Rapport Brandveiligheid Algemeen - BBL

Incidentele controle / B&B Sluiskade NZ1

Object gegevens	
Objectnaam	B&B Sluiskade NZ1
Adres	Sluiskade NZ 1 7676 SG Westerhaar
Contactpersoon	 (eigenaar), De heren  en  Twenterand)
Kenmerk inspectie	
Zaaknummer	Z2024-003475
Datum inspectie	04/11/2024
Type controle	Incidentele controle
Het betreft hier een incidentele controle op verzoek van de gemeente. Vanuit de Brandweer heeft er geen oplevercontrole plaatsgevonden van het verbouwde gedeelte (B&B). Tijdens deze controle is alleen aandacht besteed aan de bouwkundige en installatietechnische aspecten van de B&B en de vluchtroute. Het bestaande gedeelte is niet gecontroleerd.	
Inspecteur	
Gebruiksfunctie	Logiesfunctie
Het betreft hier een logiesfunctie met 24-uursbewaking. Op dit moment is het pand nog niet in gebruik en is ook niet duidelijk hoe de 24-uursbewaking geregeld is/gaat worden.	
Bevoegd gezag	Twenterand
Resultaat controle	 A3
Ondertekening

Foto 1

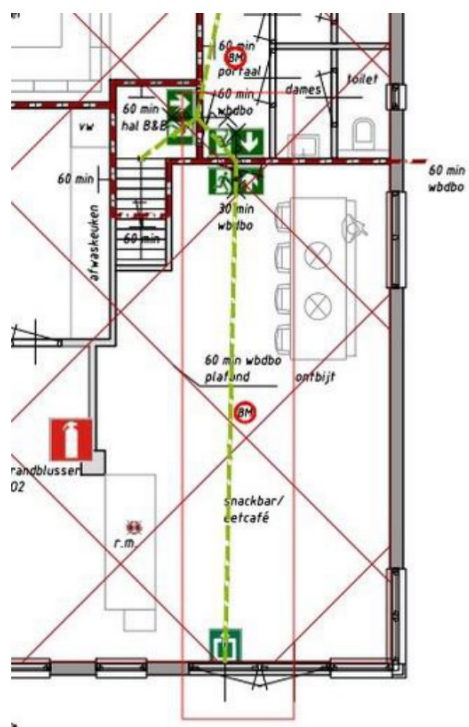
De vergunningstekening komt niet overeen met de werkelijke situatie. De volgende verschillen zijn geconstateerd:

- De tweede vluchtroute door de cafetaria is niet gerealiseerd;
- Er is een doorgang gemaakt van de bedrijfswoning naar de hal met trap richting de B&B;
- De bouwkundige scheiding tussen hal B&B en magazijn is in werkelijkheid niet aanwezig.

Dit betekent dat de tweede vluchtroute alsnog gecreëerd moet worden en daarnaast dient de vergunningstekening aangepast te worden (en opnieuw beoordeeld te worden).
